空側巡場檢查表回報與追蹤項目討論

尚義大門環場道路 (改善前)圖-1、

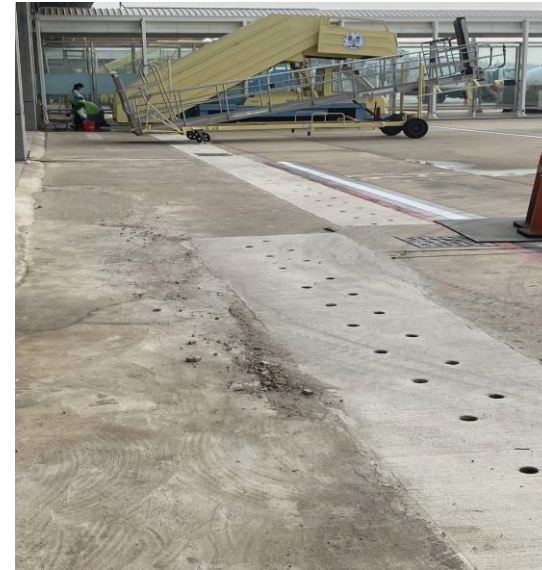
項次	檢查項目	狀況說明與處理	回報與追蹤	備註
KNH-2021-0019	尚義大門環場道路	場面席巡經尚義大門之道路發現有一約寬 40 公分,深度約 10 公分之凹陷(詳如附圖),該位置下方疑似已掏空,該下陷區域對往來之空側行駛車輛造成危害。	惠請業務組儘速辦理該區域道面改善。 5/31 業務組已改善完成	解除列管
